工程名稱 PROJECT	萬家福股份有限公司 黃文程	彭繼賢建築師事務所 台北縣板橋市[illegible]路一段120號9樓 Tel: 895[illegible]0868	業務號 JOB NO.	業務號
圖名 DRAWING	壹層變更使用暨室內裝修平面圖		圖號 DRG NO.	
			張號

壹層變更使用暨室內裝修平面圖 S:1/100

地下壹層變更使用暨室內裝修平面圖 S:1/100

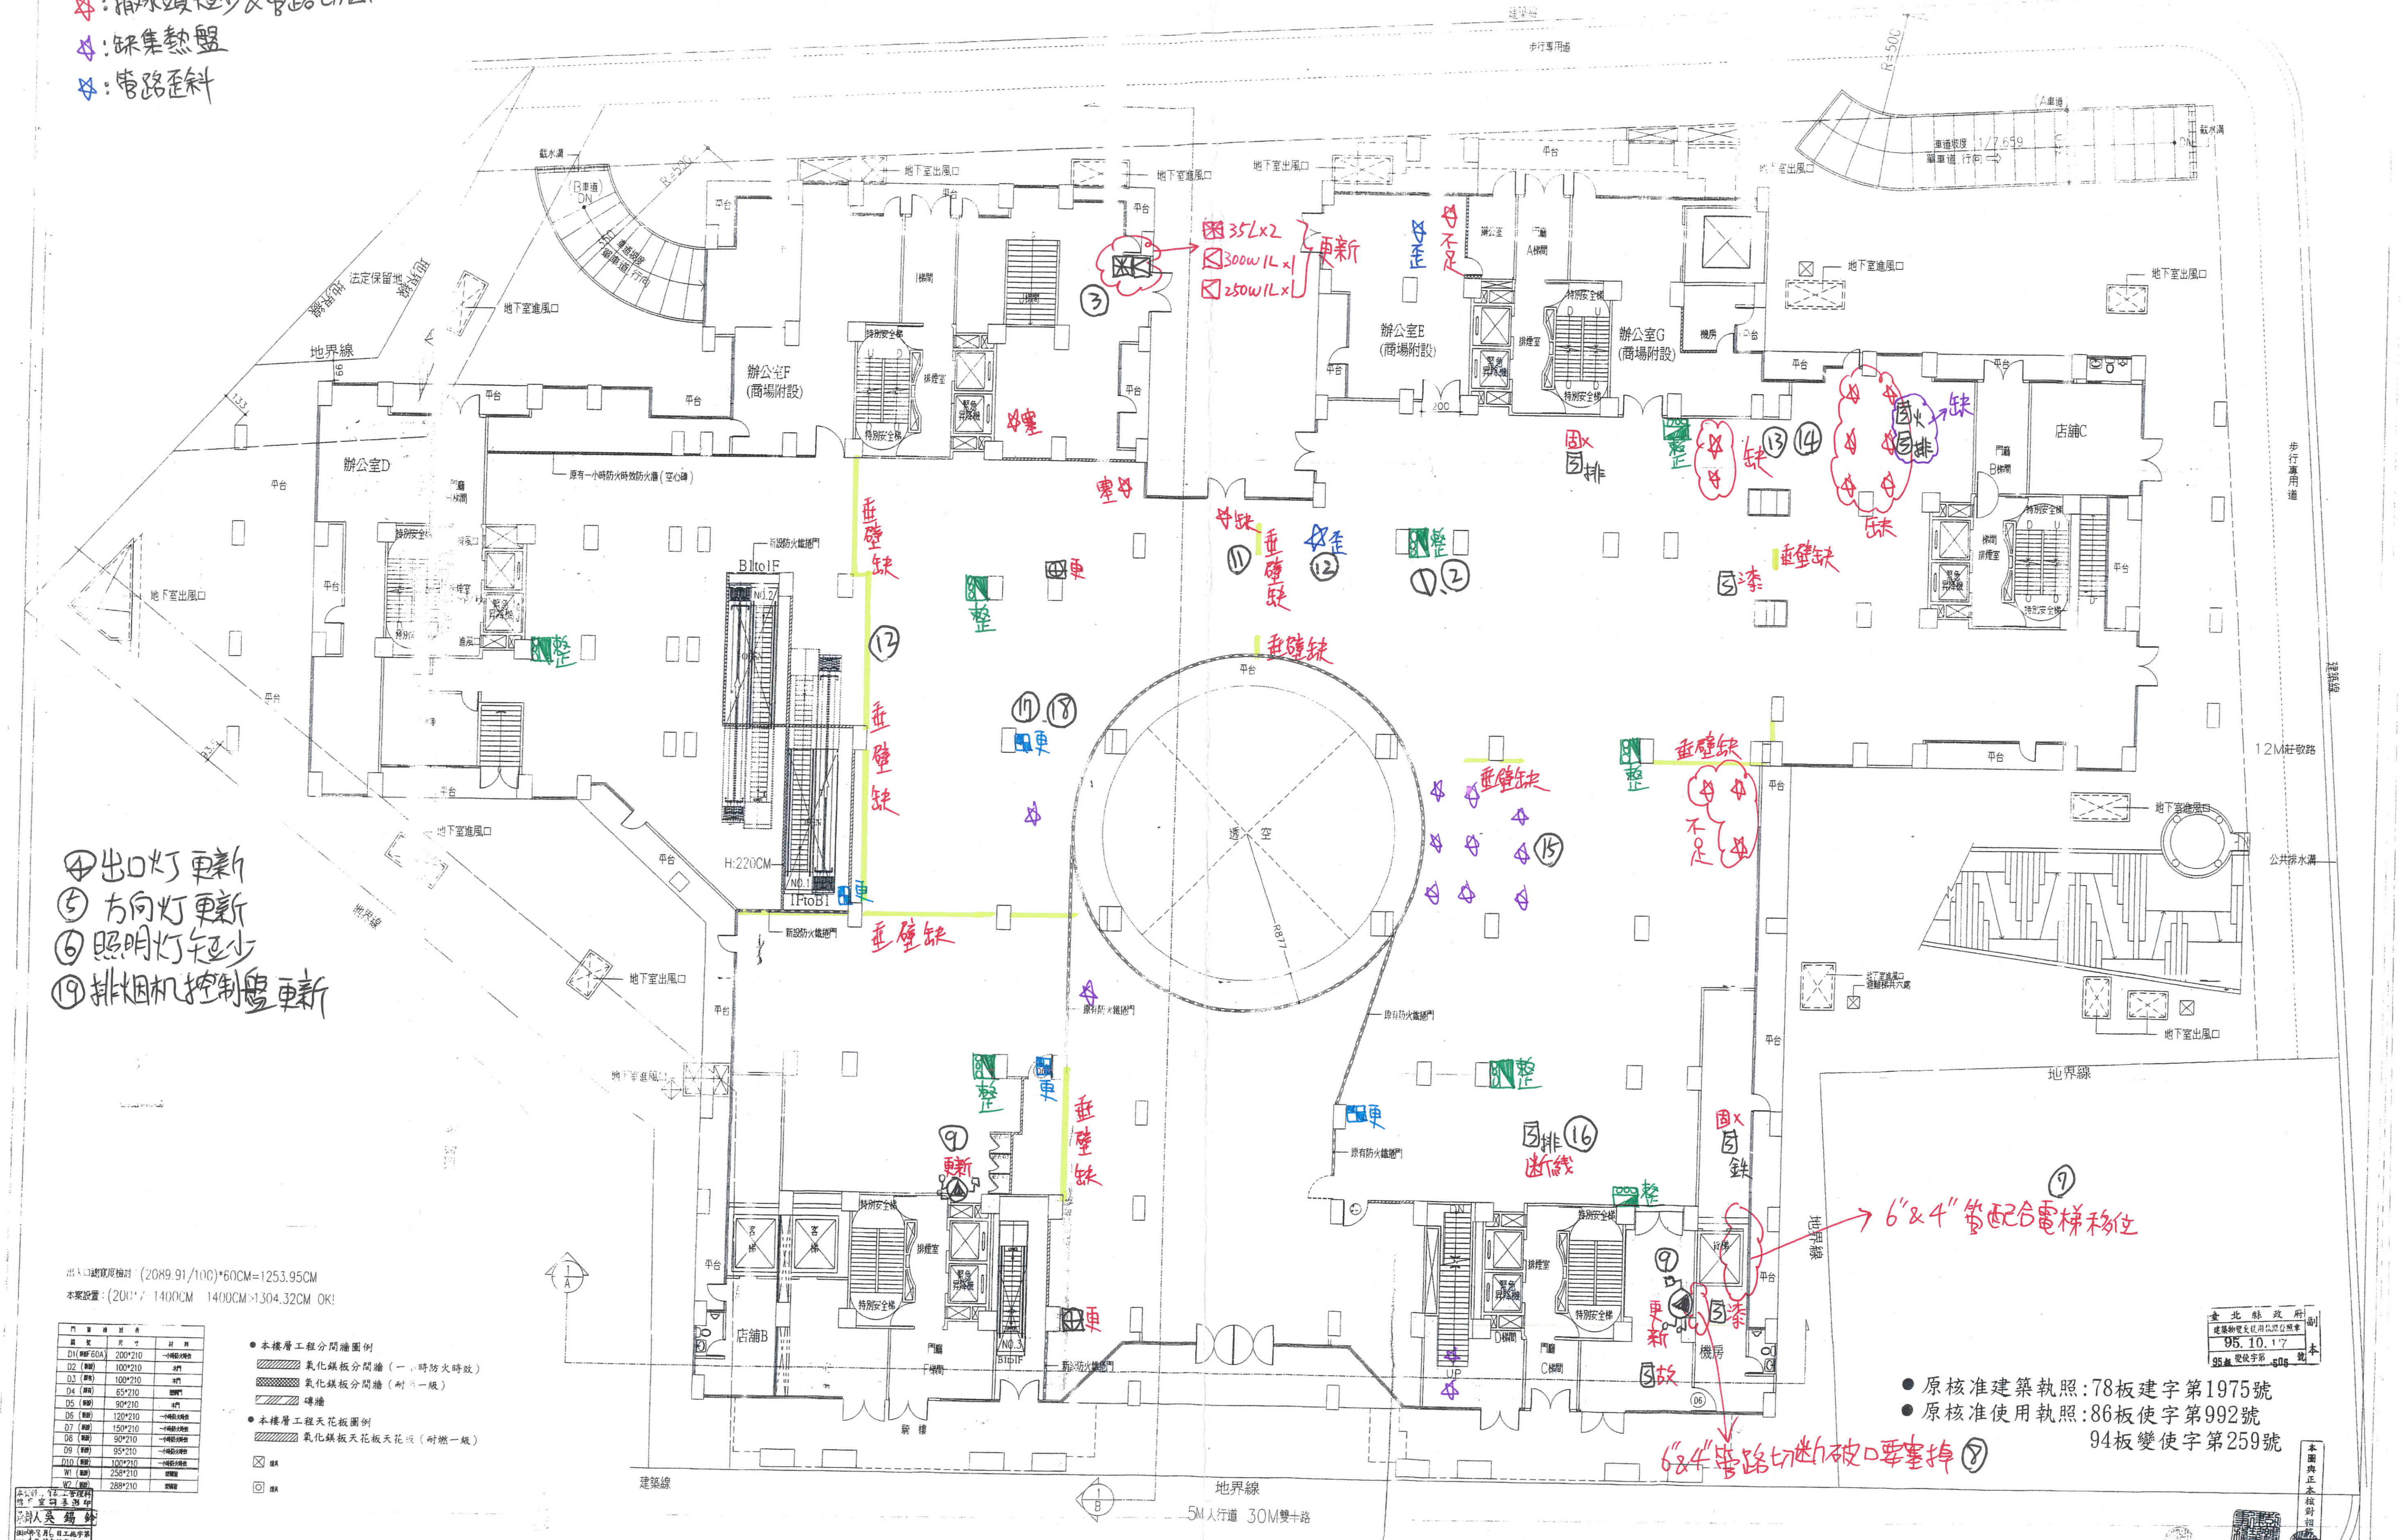
🟦 :防火鐵捲門控制盤
☆ :撒水頭短少&管路切斷
☆ :採集熱盤
☆ :管路歪斜

步行專用道
R=500
A車道
車道坡度 1/7.559
單車道 行向
截水溝
B車道 DN
地下室出風口
地下室進風口
法定保留地
地界線
平台
辦公室F (商場附設)
辦公室E (商場附設)
辦公室G (商場附設)
辦公室D
辦公室
A梯間
B梯間
特別安全梯
排煙室
緊急昇降機
機房
門廳
店舖C
店舖B
原有一小時防火時效防火牆(空心磚)
B1to1F
1FtoB1
H:220CM
新設防火鐵捲門
原有防火鐵捲門
透空
R877
200
12M社敬路
步行專用道
公共排水溝
地下室進風口
地下室出風口
貨梯
D梯間
C梯間
DN
UP
D6
騎樓
建築線
5M人行道 30M雙十路
35L×2
300W 1L×1
250W 1L×1
更新
歪
不足
塞
缺
垂壁缺
整
更
③
①,②
⑪
⑫
⑬ ⑭
⑮
⑯
⑰ ⑱
⑨
⑦
固火
固排
排
火
漆
斷線
鐵
故
更新
6"&4"管配合電梯移位
6"&4"管路切斷破口要塞掉 ⑧

④出口灯更新
⑤方向灯更新
⑥照明灯短少
⑲排烟机控制盤更新

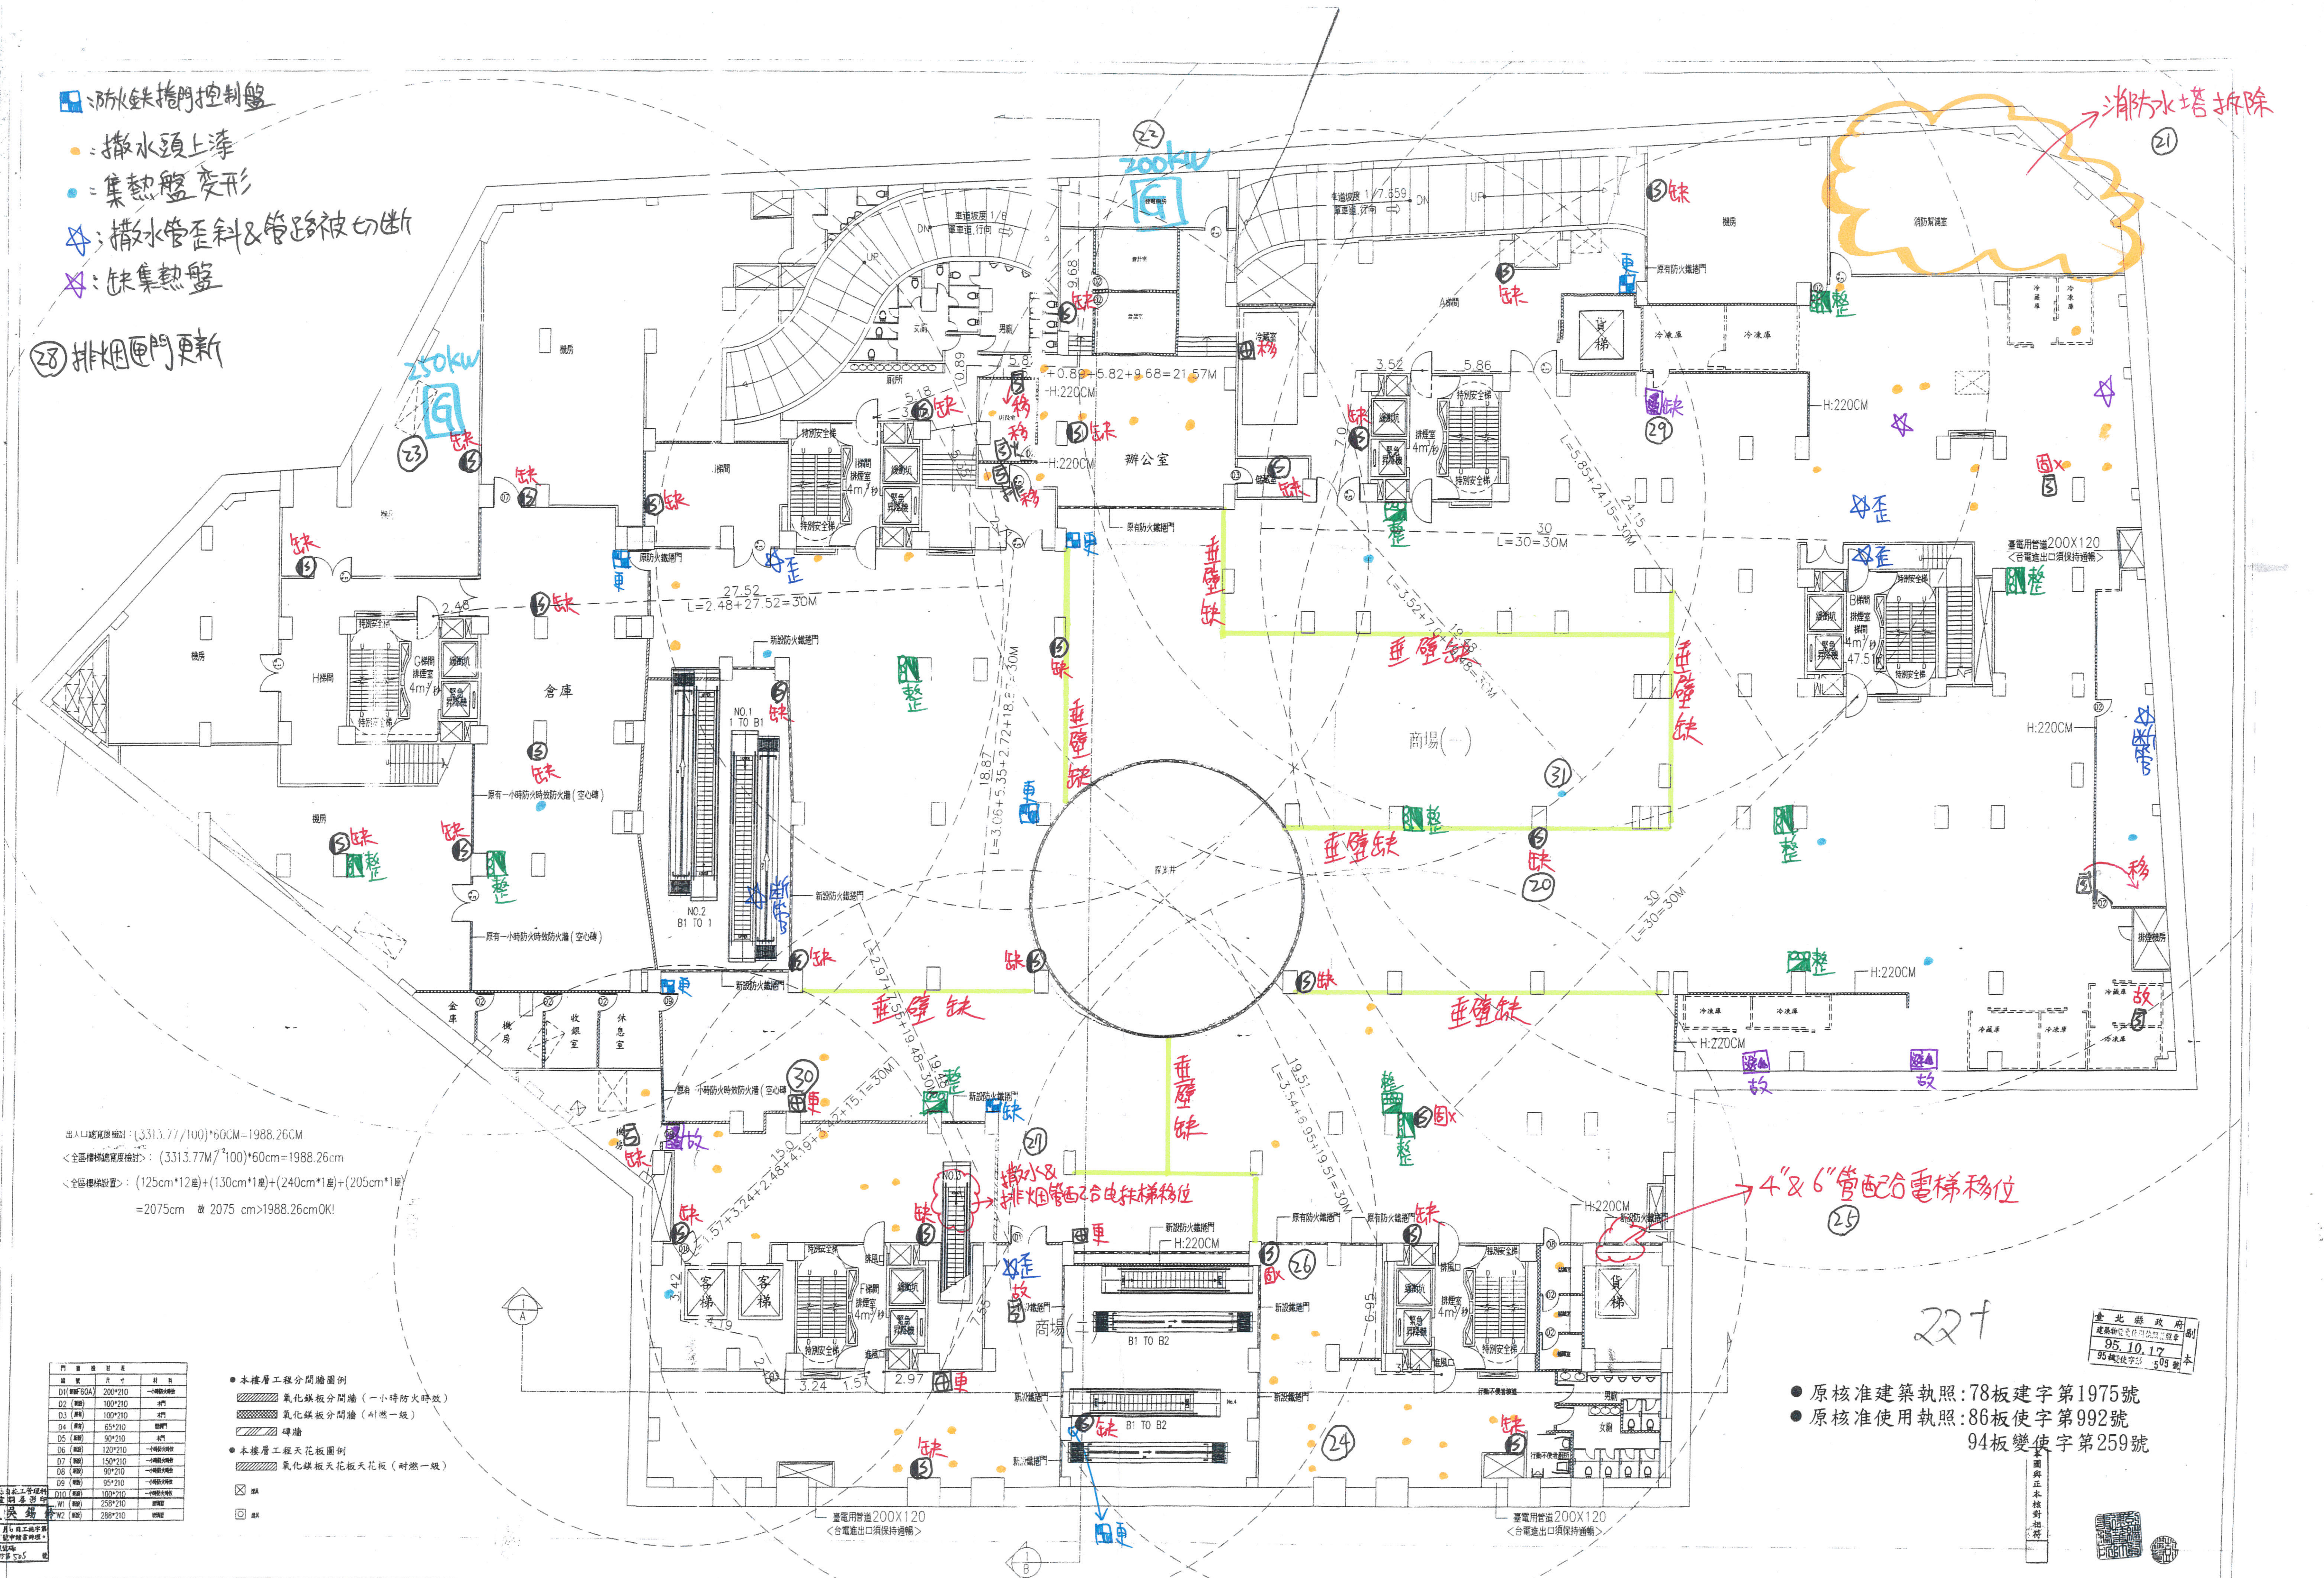
消防水塔拆除
㉑
200KW
㉒
250KW
㉓
消防幫浦室
機房
倉庫
辦公室
商場(一)
商場(二)
貨梯
客梯
特別安全梯
排煙室 4m³/秒
緊急升降機
冷凍庫
金庫
收銀室
休息室
廚房
男廁
女廁
車道坡度 1/8 單車道,行向
車道坡度 1/7.659 單車道,行向
DN
UP
L=2.48+27.52=30M
L=30=30M
L=5.85+24.15=30M
+0.89+5.82+9.68=21.57M
H:220CM
NO.1 1 TO B1
NO.2 B1 TO 1
B1 TO B2
新設防火鐵捲門
原有防火鐵捲門
原有一小時防火時效防火牆(空心磚)
臺電用管道200X120 <台電進出口須保持通暢>
缺
整
更
移
歪
故
固
斷
垂壁缺
撒水&排煙管配合電梯移位
㉗
4"&6"管配合電梯移位
㉕
⑳
㉔
㉖
㉙
㉚
㉛

🟦：防火鐵捲門控制盤

●：撒水頭上漆

●：集熱盤變形

☆：撒水管歪斜&管路被切斷

☆：缺集熱盤

㉘排煙匣門更新
